改善箇所説明図

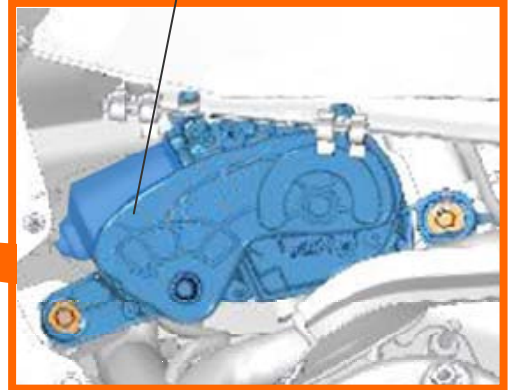
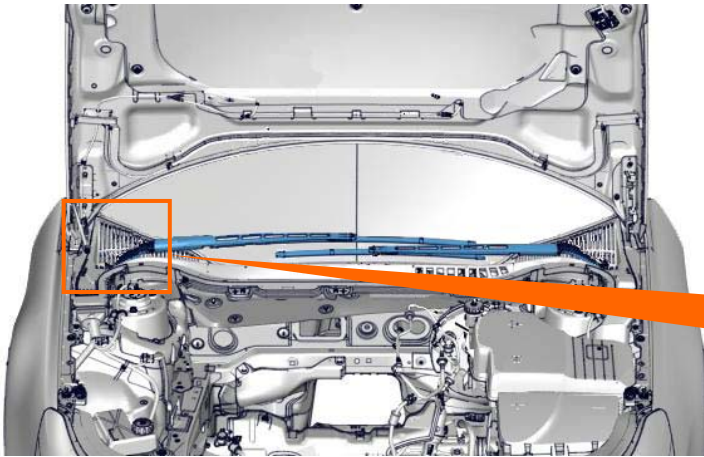
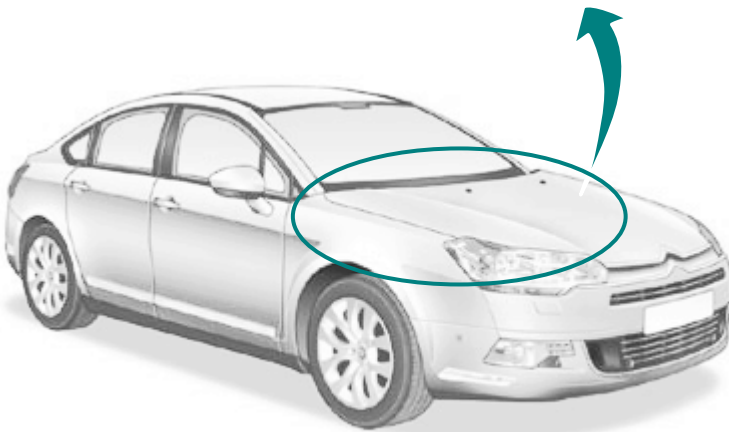
基準不適合発生箇所

運転席側マスターワイパーモーター・ユニット

前面ウインドスクリーンワイパー装置において、運転席側のマスターワイパーモーター・ユニットに、誤った寸法の部品を組み込んだものがある。そのため、そのままの状態で使用を続けると、ユニット内部の伝達シャフトが破損し、ワイパーが作動しなくなるおそれがある。

全車両、運転席側マスターワイパーモーター・ユニットを良品と交換する。

マスターワイパーモーター・ユニット固定ボルトに黄色のマーキングを実施し、運転席のドア開口部にリコールステッカーを貼付する。
